弊社製トレーラのリコールに関するお知らせ

新明和工業株式会社

尚、本届出は、平成 21 年 8 月 28 日付けの届出番号「2372」にてリコールを届出しましたが、改善措置作業が不適切だったため、再度リコールを届出するものです。

改善箇所説明図

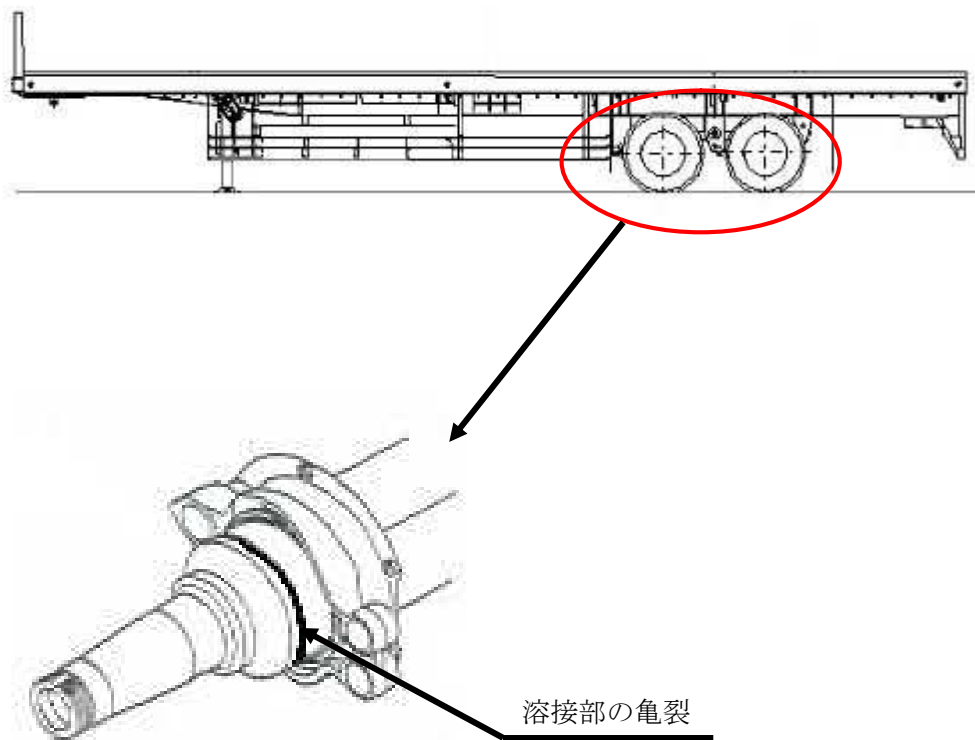
基準不適合発生箇所

《基準不適合箇所》

トレーラの車軸において、車軸を製作する自動溶接機の施工管理が不十分なため、一部の車両で溶接の溶け込み不足がある。

そのため、当該車軸に亀裂が発生する場合があります、そのままの状態で行くと、亀裂が進行し、最悪の場合、車軸が折損するおそれがある。

《改善内容》

全車両、当該車軸の溶接溶け込み状態を点検する。

点検により溶接の溶け込みが不十分なものは、新品と交換する。
